**Avis délibéré de l’Autorité environnementale sur  
le projet Flocryl « Monomères phase 1 » à  
Gravelines (59)**

**Actualisation de l’avis Ae n°2019-19**

**n°Ae : 2020-45**

Figure 2 : Plan de masse distinguant les modifications apportées au projet initial. Source : étude d'impact

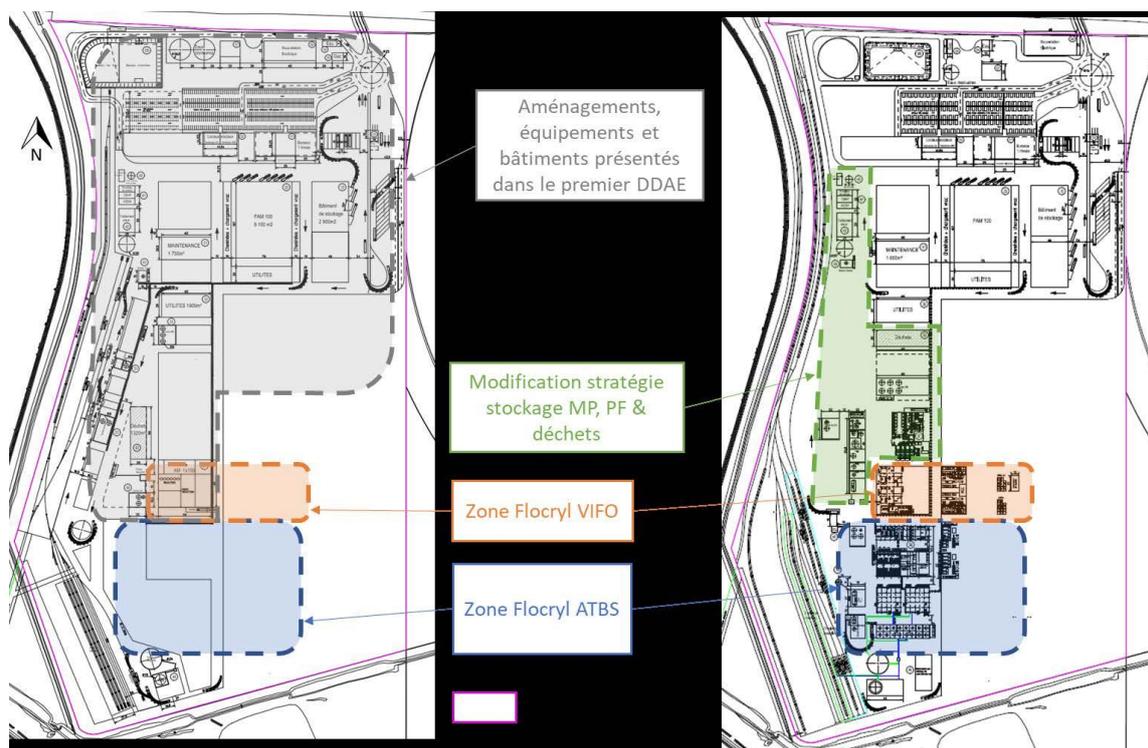
Il n'est pas aisé de distinguer les volumes de produits chimiques d'ores et déjà autorisés des nouvelles unités de stockage :

***L'Ae recommande de présenter dans un même tableau le récapitulatif des volumes de stockage de produits chimiques déjà autorisés et ceux sur lesquelles porte cette nouvelle demande d'autorisation, en mettant en cohérence l'ensemble des pièces du dossier.***
